**Betr: Stellungnahme**  
**Frühzeitige Öffentlichkeitsbeteiligung zur Aufstellung des 5. Deckblattes zum**  
**Bebauungsplan Nr. 402 – Odenwaldallee**

### **Frühzeitige Öffentlichkeitsbeteiligung zur Aufstellung des 5. Deckblattes zum Bebauungsplan Nr. 402 – Odenwaldallee**

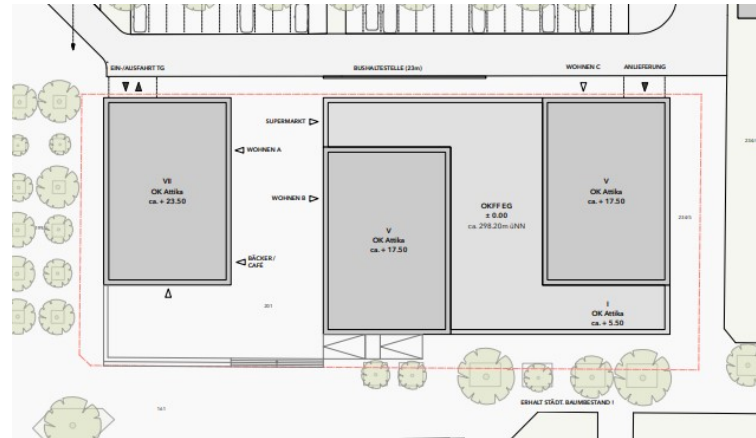
*Um die Freiflächen im Plangebiet zu schaffen und die Wohnqualität zu stärken, werden die Dachflächen des eingeschossigen Gebäudeteils zum Teil als halböffentlicher Garten für die Bewohner der darüber liegenden Stockwerke ausgebildet. Darüber hinaus sind hier wohnungszugehörige Gartenbereiche geplant.“*

- Diese Lösung zeigt doch gerade mehr als deutlich, dass das Grundstück für das geplante Maß der Nachverdichtung zu klein und daher ungeeignet ist!
- Die Wohnqualität dürfte wohl eher unter der Lösung leiden
- Kinderspielfläche? Insbesondere für Kleinkinder, die man vom Fenster aus im Blick haben will. (siehe auch Kommentar zum Umweltbericht bzgl. Spielflächen)
- Der Solitärbau hat keine Dachflächen im ersten Stock.
